DETERMINAZIONE DEL DIRIGENTE SERVIZIO VIA/VINCA 9 ottobre 2025, n. 447

[ID VIP 8011] - Parco agrofotovoltaico da realizzare nei comuni di Cerignola (FG), località "Topporusso" e Ascoli Satriano (FG), di potenza complessiva di 39,93 MW.

Istanza per il rilascio del Provvedimento di VIA ex art. 23 del D.lgs. n. 152/2006 e ss. mm. ii.

Relazione tecnica a supporto dell'istruttoria sul progetto

Fig. 2 - Ubicazione dell'impianto rispetto alle aree non idonee ex RR 24/2010

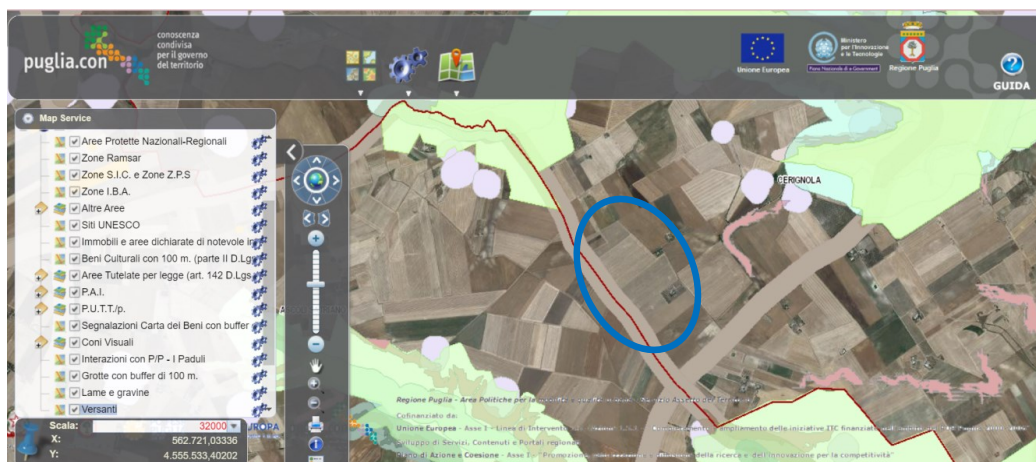
L'area dell'impianto proposto ricade tra quelle indicate come non idonee ai sensi del regolamento regionale n. 24 del 2010. In proposito, si veda la successiva fig. 2.

- L’area ricade tra quelle classificate come non idonee ai sensi dell’art. 20 comma 8 lettera c-ter del D.Lgs 199/2021.
- Ai sensi del Regolamento Regionale n. 24 del 2010 l’impianto sembrerebbe posizionato a confine del buffer di 100 m del Tratturello Foggia Ascoli Lavello, e a poco più di 500 m dal Tratturello Cerignola Melfi, entrambi ricadenti in aree tratturali idonee a soddisfare esigenze di carattere pubblico di classe B promossi definitivamente in Classe A. I tratturi, secondo la normativa vigente, sono considerati sottoposti a vincolo archeologico in virtù del **D. Lgs. 42/2004 (Codice dei Beni Culturali e del Paesaggio), che ha sostituito la legge 1089/1939**. Con Deliberazione Della Giunta Regionale 2 maggio 2019, n. 819, Legge Regionale n. 4/2013, Testo Unico delle disposizioni in materia di demanio armentizio, artt. 6 e 7, è stato approvato in via definitiva il Quadro di Assetto dei Tratturi.
